Marktgemeinde **GAMLITZ**

BEBAUUNGSPLAN 21 „Pachleitner“

Rechtsplan

Betrifft: Bebauungsplan 21 „Pachleitner“
Fachliche Stellungnahmen zu den eingebrachten Einwendungen

Plan Nr.: GA-BPL-21/20/01

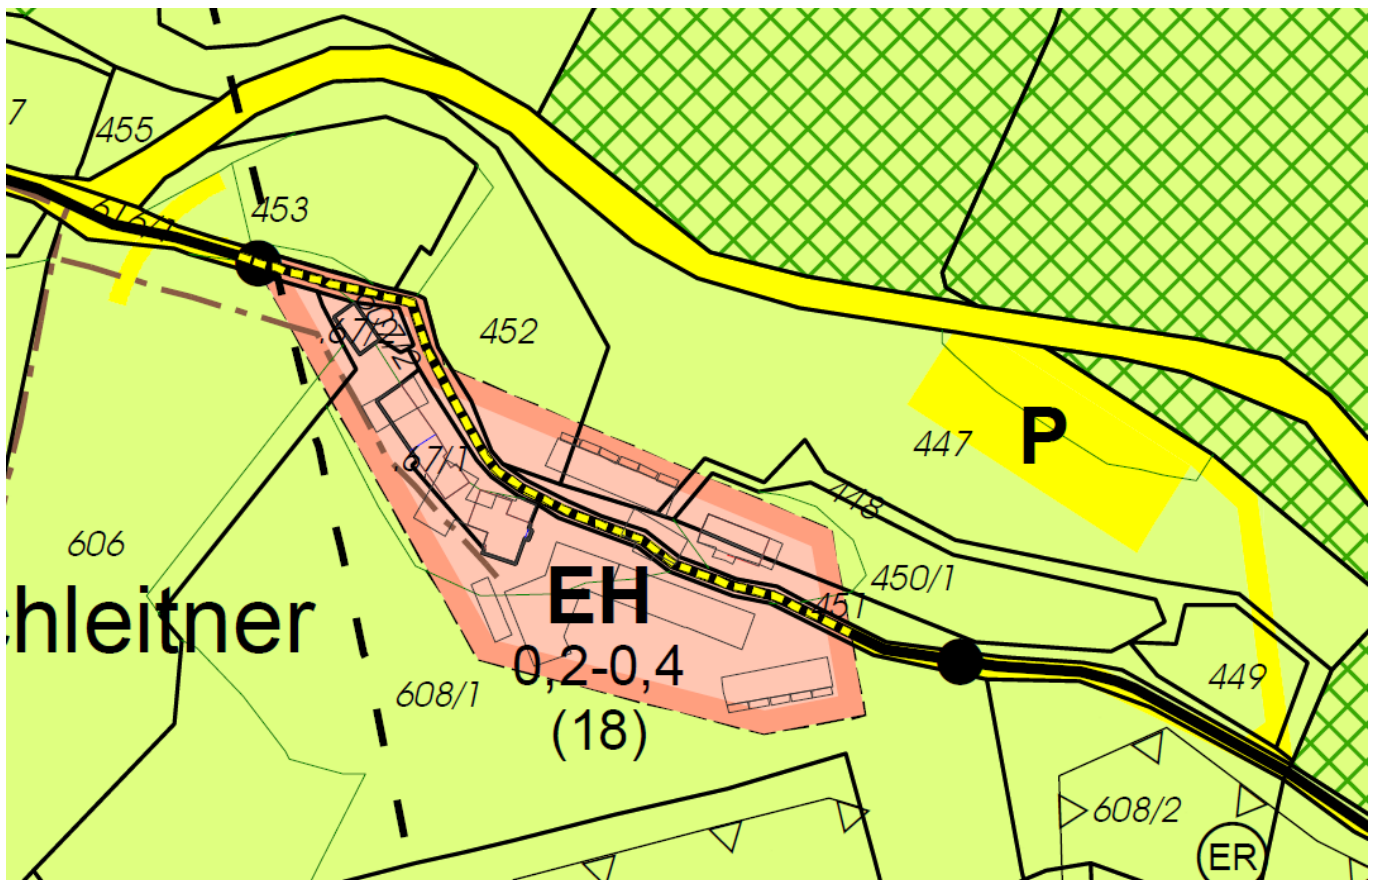
Kritisiert wird ferner, dass lediglich Baugrenzlinien und dies nur in geringfügigem Ausmaß festgelegt werden. Weiters dürfen nach dieser Festlegung Nebengebäude und Bauwerke auch außerhalb derselben errichtet werden. Danach könnte die lediglich im nordwestlichen Teil des Bebauungsplanungsgebietes festgelegte Freifläche ebenfalls bebaut werden. Zu beachten ist aber, dass es sich bei der Festlegung von Freiflächen um einen verpflichtenden Mindestinhalt gem. § 41 Abs. 1 Ziff. 2 lit. d des StROG 2010 handelt! Lt. Erläuterungen beträgt das Ausmaß der Freifläche ohnedies nur ca. 130 m²!

Es fällt auf, dass die Fläche des Erholungsgebietes in den vorliegenden Plänen nicht richtig eingezeichnet ist, weil dieses Erholungsgebiet auf dem Plan, der aufliegt und unter www.arch-krasser.at/download/ro_daten/GA_BPL_21_Entwurf.pdf einsehbar ist, direkt an die Grundgrenze der Parzelle 613/1 gesetzt wurde, obwohl der rechtskräftige Bebauungsplan diese Flächenausdehnung nicht aufweist. Der Entwurfs-Plan stimmt daher mit den tatsächlichen Gegebenheiten nicht überein, zumal zwischen Grundgrenze und Flächenwidmung A-EH ein Abstand von 10 m aus den öffentlichen Urkunden ersichtlich ist (siehe digitaler Atlas vom 23.11.2020)

Hinsichtlich der nordwestlichen Freifläche laut Rechtsplan wurde im Plan GA-BPL-21/20/01 die Ergänzung vorgenommen, dass keine Bebauung im Bereich dieser Freifläche zulässig ist.

Die Abgrenzung der Erholungsgebietsfläche laut Flächenwidmungsplan 1.0 wurde nochmals auf Übereinstimmung mit jener des Bebauungsplanes 21 „Pachleitner“ überprüft. Beide Flächendarstellungen sind deckungsgleich, es liegt daher keine Diskrepanz der Plandarstellung vor.
